DECAT / TVC - 030 /06

Produto : Televisor Estéreo de 20" e 21"
Modelo : HPS - 2088ST, HPS - 2171FS, HPS - 2185FS, BLK - 2105, DB - 2105TP, TP - 2148 e TVD - 2101FS.

INFORMAÇÕES TÉCNICAS

Ref.: Ruído no Áudio

A figura ilustra o circuito **após a alteração**.

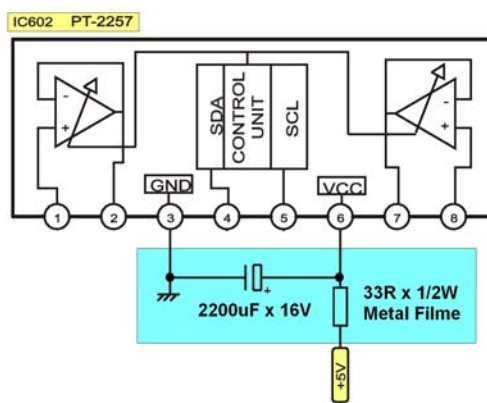
Alguns dos televisores de 20" e 21", com som estereofônico, podem apresentar ruídos. Estes ruídos são notados, principalmente, em locais silenciosos.

Este tipo de ruído é gerado no circuito pré-amplificador e para solucioná-lo devemos executar a alteração conforme descrito a seguir:

- Acréscimo de um capacitor eletrolítico de **2200uF x 16V** do **pino 6** do **IC602** para o seu **pino 3**.
A ligação do negativo do capacitor deve ser o mais próxima possível do pino 3.
- O pino 6 do IC602 é sua alimentação e esta alimentação chega ao IC602 através de um Jumper. Identifique este Jumper, **retire-o** e coloque um resistor de **33R x 1/2W de Metal Filme** em seu lugar.

Código CCE do Capacitor – 040360324
Código CCE do Resistor – 183533092
